Løyve til ny avkjørsel - KV 1011 til eiendommen gbnr 108/138 Lindås

Saka gjeldt søknad om tillatelse for nytt avkjøringsløyve til kommunal veg for gbnr 108/138 datert 06.07.2022.

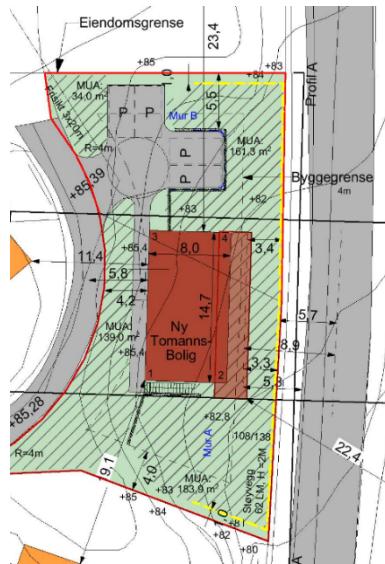
Reguleringsplanen er frå 1971 og vegen er regulert som offentleg gangveg og er etablert svært smal. Gangforbindelse med samanhengande gangveg til Svehaugane for vidareføring mot Kolåsvegen og frimråde er ved dagens situasjon ikkje etablert. Vegens eideomsgrense ligg heilt i vegkanten og nokre stader ligg vegen inne på privat eideom.

Det er dårleg snuareal for beredskaps- og vedlikehaldskøyretøy langs og i enden av vegen. Snuareala framstår i tillegg som del av private eideomar. Dagens fokus for gangveg er at ingen eller svært få bustader skal ha tilkomst via gangvegar. Det er allereie 6 eideommar med tilkomst via denne vegen i dag. Gangvegar kan ha tilkomst til bustad, men då skal forholda på staden vurderast særskilt i kvar enkelt tilfelle.

I tillegg til at vegen er smal og uoversiktlig ligg tomta midt i ein sving. Dette er eit etablert bustadområde og den smale vegen og dei dårlege forhold langs vegen med dårleg snuareal, kan gi utfordringar med tanke på anleggstrafikk i byggefase. Vegen er i tillegg i svært dårleg stand og det er usikkert om den vil tåle anleggstrafikk.

Eigedomsgrensa mot Kolåsvegen ligg i fortauskant. Det har vore hekk planta så tett på fortauet at det har vore problem med vekst ut over fortau.

Avørsle må etablerast i samsvar med situasjonsplan 2021150A10-1 datert 04.07.2022. Løyve til ny avkjørsle for gbnr 108/138 til tomannsbustad kan bli gitt på vilkår lista opp under vedtak. Det er viktig at det ved etablering av bustad på denne tomta ikkje vert oppført for eksempel mur, beplanting eller gjerde som er til hinder for ferdsel på fortauet langs Kolåsvegen. Det må vere sett av areal til snøoppplag langs dette fortauet før slike tiltak etablerast langs fortau.

- Avkjørsle er godkjent i samsvar med oppdatert situasjonsplan med teikningsnr. 2021150A10-1 datert 04.07.2022.
- Avkjørsle skal være opparbeida slik at den tilfredsstiller tekniske krav til avkjørsle som er fastsett av vegdirektoratet i forskrift av 1964 om «alminnelige regler om bygging og vedlikehold av avkjørsle fra offentlig veg», Veglova §§ 40-43, samt vognnormal N100. Det vert blant anna sett krav til geometrisk utforming av avkjørsle, sikt, svingradius, drenering under avkjørsle og at ein skal kunne snu på eigen grunn.
- Siktsona kan ikkje nyttast til parkering eller hensetting av sikhindringar som er høgare enn 0,5m over kommunalt vognnivå. Siktsona skal til ein kvar tid haldast vedlike av eigar/brukarane av avkjørsla.
- Nytt asfaltdekke KV1011 sommar 2022. Eventuelle skader som oppstår i anleggs-/byggefase skal reparerast og kostast av utførande i samråd med Alver kommune.
